改善箇所説明図

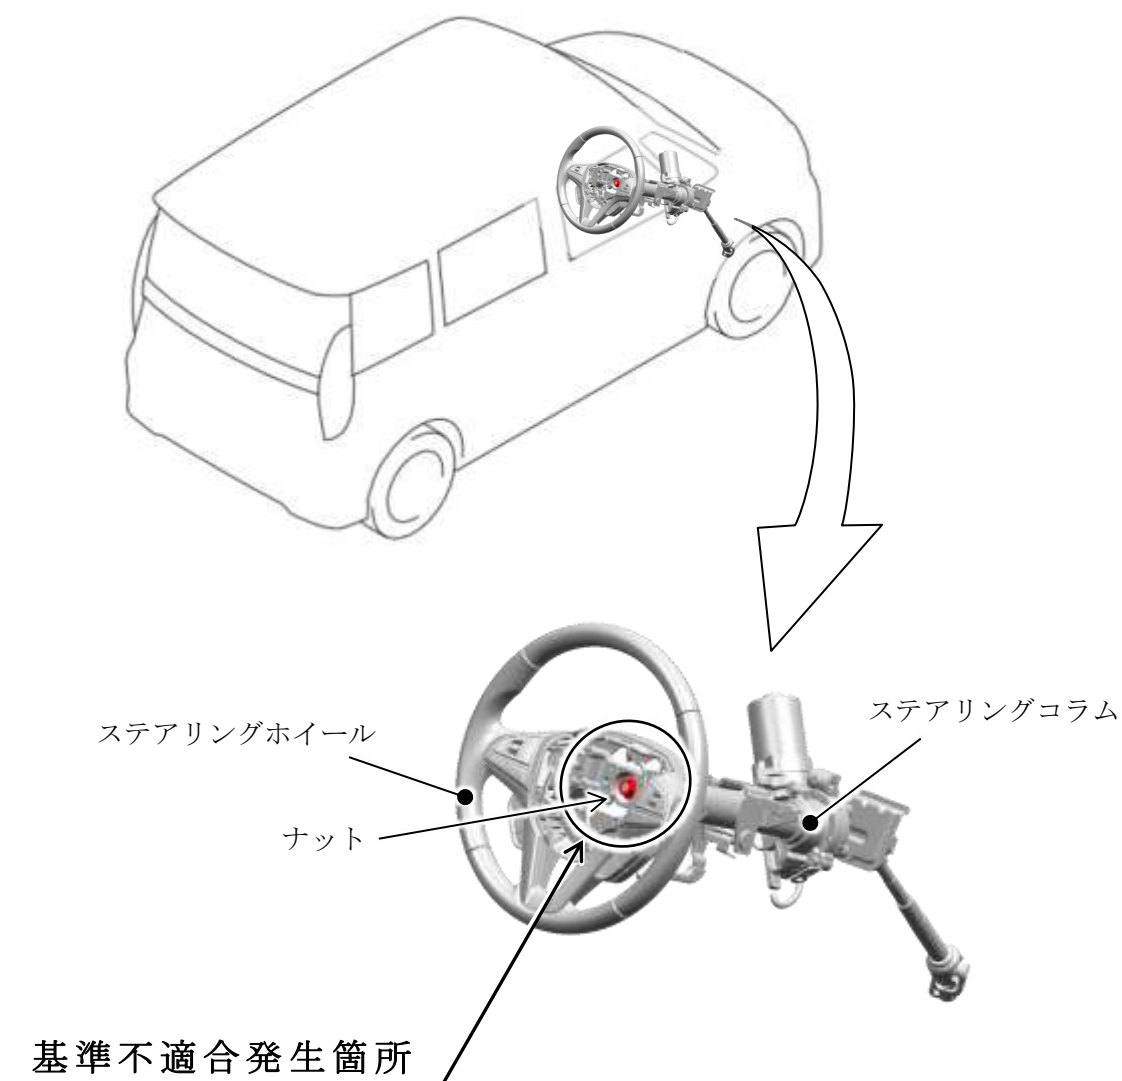
ステアリングホイールにおいて、ステアリングホイールとステアリングコラムの締結部に対する図面指示が不十分なため、当該部の締結力が不足しているものがある。そのため、走行中の操舵等の入力により、取付けナットが緩み嵌合部に異音やガタが発生し、そのまま使用を続けると最悪の場合、嵌合が外れ、ハンドル操作ができなくなるおそれがある。

全車両、ステアリングホイールの取り付け状態を点検・清掃し、ステアリングホイールを正しく取り付け、ナットを規定のトルクで締め付ける。

識別： I Dプレートに青色の丸シールを貼付する。
